uveřejňuji vysvětlení zadávací dokumentace č.2 ke zjednodušenému podlimitnímu řízení: „**Beroun, MŠ Pod Homolkou – stavební úpravy objektu Vrchlického 63**“, které vypisuje **Město Beroun, Husovo nám. 68, Beroun – Centrum, 266 01 Beroun, IČ: 00233129.**

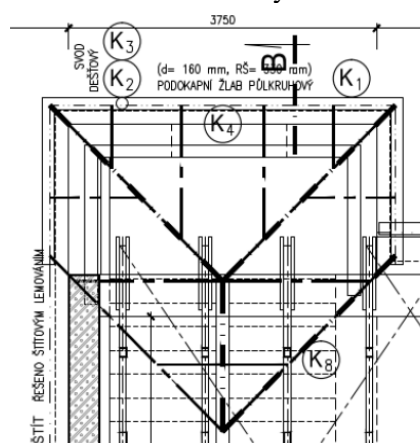
Podle popisu skladby **S5 Stěna obvodová** (viz. předchozí dotaz) a detailu **D01 Sokl přístavby domu** má být v části pod terénem použita jako ochrana izolace nopová fólie.

Položky pro dodávku a montáž nopové fólie jsme v soupisu prací nenalezli. Žádáme o vysvětlení a doplnění položek do soupisu prací.

Položka byla doplněna a je součástí změněného soupisu prací a dodávek. Upravený soubor tvoří přílohu č.1

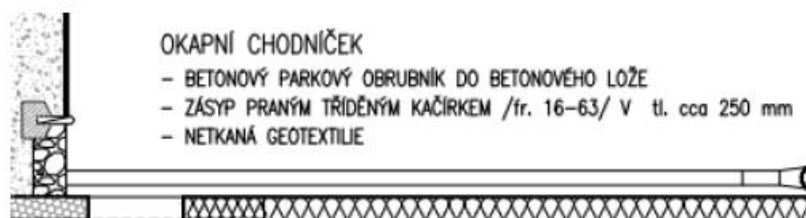
V tabulkách klempířských výrobků v PD chybí prvek „oplechování oblé hrany okapové hrany z Pz plechu rš 670 mm – úžlabí obloukového zastřešení vstupu“ – viz položka 304 v soupisu prací. Žádáme o doplnění.

Prvek je součástí plechové krytiny. Specifikace v rozpočtu pouze upozorňovala na atypický detail. Zpřesňující specifikace je součástí upraveného soupisu prací a dodávek a zpřesňující specifikace. Uchazeč nacení práce dle soupisu prací.

### 5.10. Schodiště, výtah

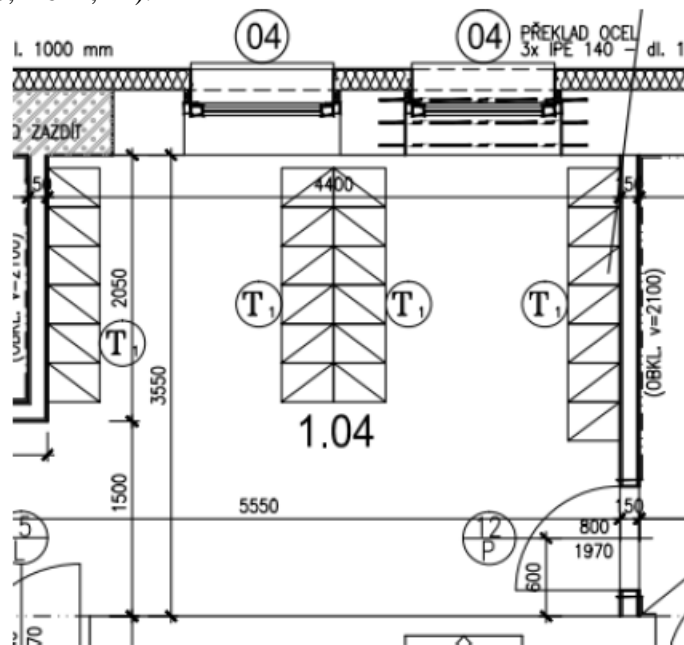
V soupisu prací jsme nenalezli položky pro provedení úprav zábradlí na stávajícím schodišti (nátěr, výměna model) – viz. čl. 5.10 v technické zprávě. Žádáme o doplnění.

Položka byla doplněna a je součástí změněného soupisu prací a dodávek. Upravený soubor tvoří přílohu č.1 Vysvětlení zadávací dokumentace č.2
